Keuringsverslag van een elektrische laagspanning- en zeer lage spanningsinstallatie

NIET CONFORM

Straatnaam	Fortstraat
Huisnummer	86
Busnummer	
Postcode	9230
Gemeente	Wetteren
Land	België

Controlebezoek van een oude huishoudelijke elektrische installatie van een wooneenheid bij verkoop op vraag van de verkoper volgens (KB 08/09/2019) - AREI Boek 1- 8.4.2. en 8.2.1. en 4.2.4.3.

Afbeelding schakel- en verdeelbord:

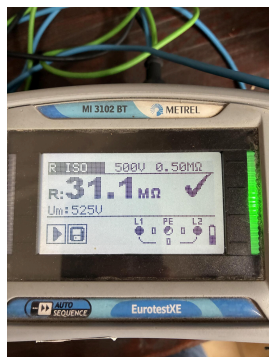
- I3.07 Een demonteerbaar aansluitstuk (aardingsonderbreker) dient aangebracht te worden in de aardgeleider teneinde de meting van de aardweerstand mogelijk te maken. (Boek 1 Onderafdeling 5.4.3.5.)

- I5.14 De nominale spanning dient duidelijk vermeld te worden op een oordeelkundig gekozen plaats. (Boek 1 Onderafdeling 3.1.3.3.)
- I6.04 Een differentieelstroombeschermingsinrichting met een gevoeligheid van 30mA is te plaatsen voor installaties van badkamer, wasmachine, vaatwas, droogkast en/of gelijkaardige toestellen. Deze dient ondergeschikt te zijn aan de hoofddifferentieelstroombeschermingsinrichting (Boek 1 Onderafdeling 7.1.4.3. en 4.2.4.3.)

- I6.06 De differentieelstroombeschermingsinrichtingen die worden geplaatst in huishoudelijke installaties zijn ten minste van het type A. Een differentieelstroombeschermingsinrichtingen van het type AC is niet toegelaten. (Boek 1 Onderafdeling 5.3.5.3.)

- I6.10 De I2t-waarde (minimum 22,5 kA2s bij een stroom van 3000 A) voor de differentieelstroombeschermingsinrichting(en) met een nominale stroom kleiner of gelijk aan 40 A is niet voorzien. (Boek 1, Onderafdeling 5.3.5.5)

- I7.01 De smeltzekeringhouders of houders van kleine vermogensschakelaars met pennen met een sectie kleiner dan 10mm2 zijn niet voorzien van kalibreerelementen. (Boek 1 Onderafdeling 5.3.5.5.A.)

- I7.03 De nominale stroomsterkte van de beveiliging is niet aangepast aan de toelaatbare stroomsterkte van de stroomafwaarts geïnstalleerde leiding en/of verbruiker. (Boek 1 Afdeling 4.4.1.)
